# Service News

## Vol. 20

2016/06/30

## 部品変更

ウイング開閉操作スイッチ

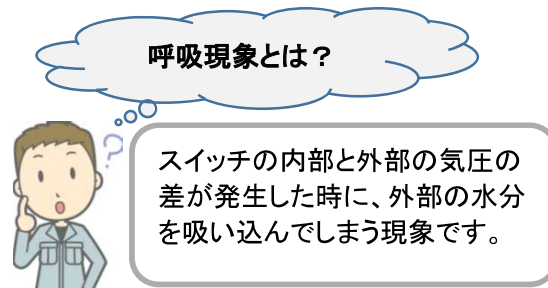
使用環境によっては、スイッチ内部の温度変化等により、水分を吸い込む呼吸現象が発生してしまう場合があることから、通気性を確保した構造とし、あらゆる使用環境での信頼性向上を図りました。

- ※ AタイプとBタイプの互換性はありませんので、スイッチ交換時にはご注意ください。
- ※ Bタイプスイッチの取付向きは、下向き(配線下だし)のみとなります。

2015年11月以前に製造されたボデー……………Aタイプスイッチを使用

2015年12月以降に製造されたボデー……………Bタイプスイッチを使用
